東海第二発電所 審査資料	
資料番号	PD-10-7 改4
提出年月日	平成29年9月4日

東海第二発電所

静的機器の単一故障について

(指摘事項への回答)

図1. 中央制御室換気空調系ダクトの主な点検実績

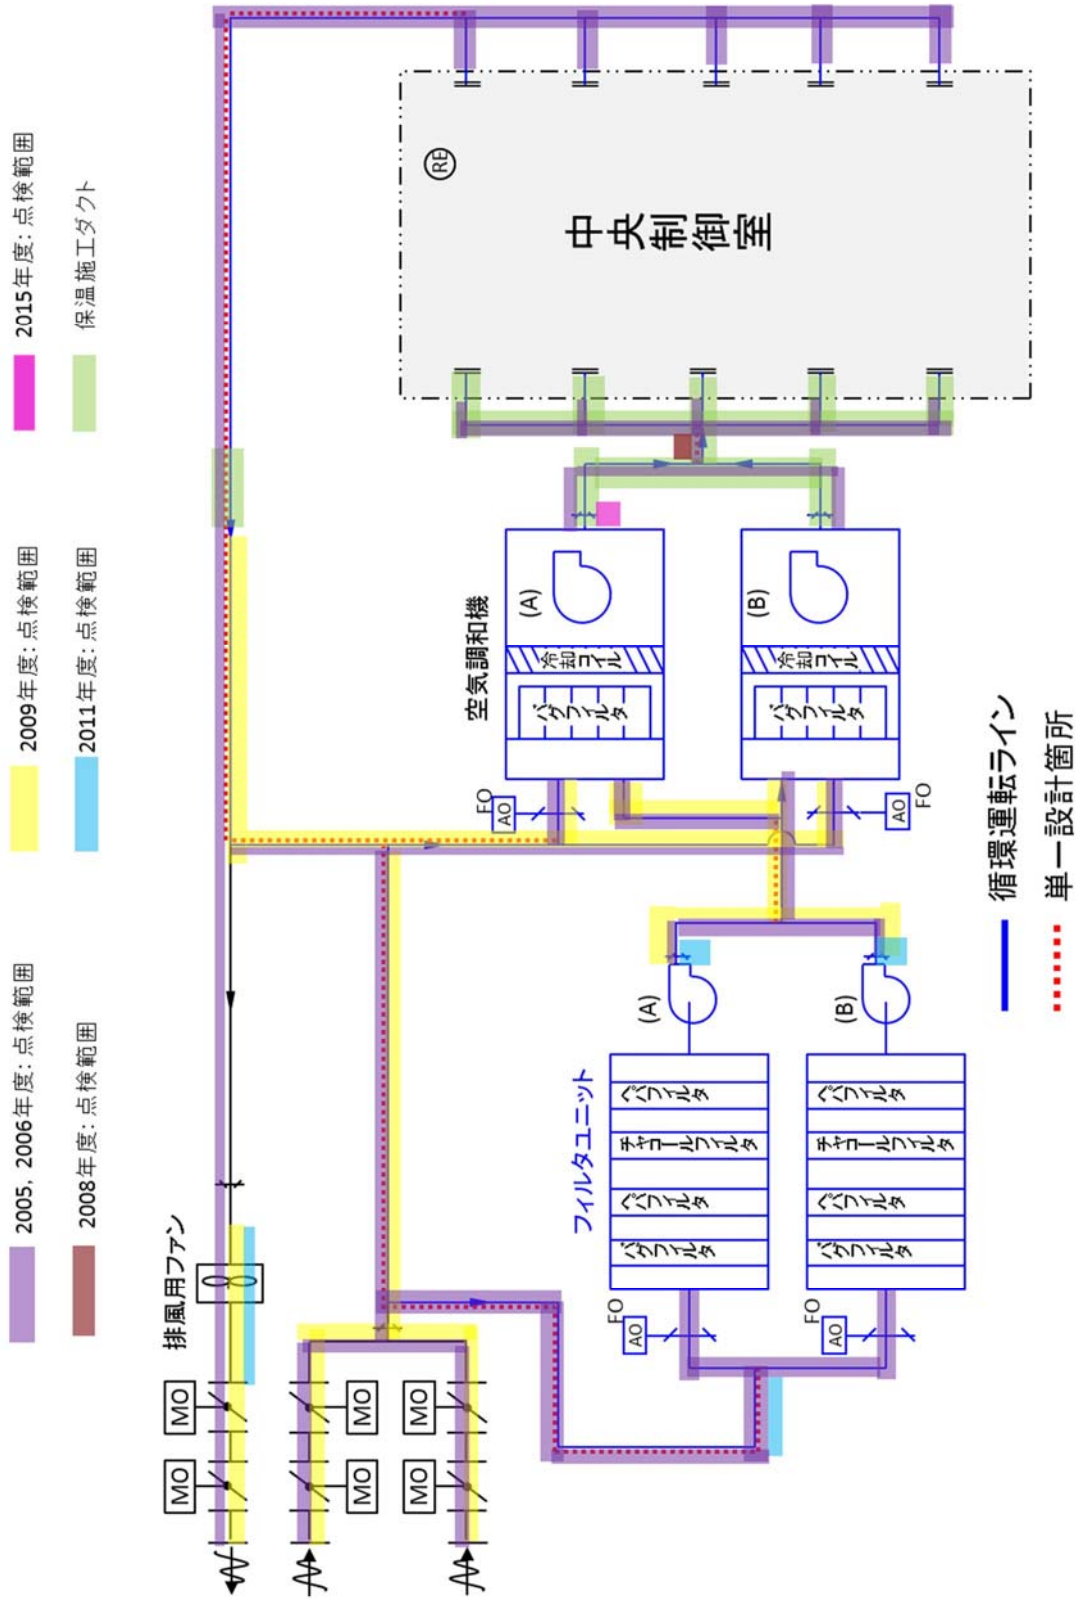
中央制御室のダクトについて、敦賀1号機の水平展開で実施した点検結果、定期的を実施している点検内容(部位, 方法, 周期)について、資料に反映すること。

中央制御室のダクトの巡視点検や保全について、形骸化しないように適切に保守管理を行うこと。

東海第二発電所の中央制御室換気空調系ダクトの点検実績及び点検実績等に基づく点検計画の変遷は以下のとおりである。主な点検実績を表1及び図1に示す。

2005年度に他プラント不具合の水平展開として外面及び内面の全ての範囲(保温材施工範囲は保温材を取外しを実施)の外観点検を実施した。点検の結果、構造健全性に影響を与えるような有意な腐食は認められなかったが、ダクト外面に全体的に発錆がみられたため補修塗装を実施した。保温材については新品に取替え、結露の発生防止対策を図った。

2009年度には、敦賀発電所1号機の中央制御室換気空調系外気取入れダクトの腐食事象（2008年12月）の水平展開として、外気取入れ口～空気調和機、及び排風用ファン～排気口の範囲にあるダクトの点検を実施した。

2011年度、2015年度には、点検計画に基づき、ダンパの取替や点検に合わせて近傍のダクトの点検（保温材施工部は保温材取外し）を実施し、異常のないことを確認した。

これらの点検実績を反映した点検周期及び点検内容については、保全計画に定めるとともに、他プラントでの損傷実績があることを記載することで、形骸化を防止している。点検周期及び点検方法を表2に示す。
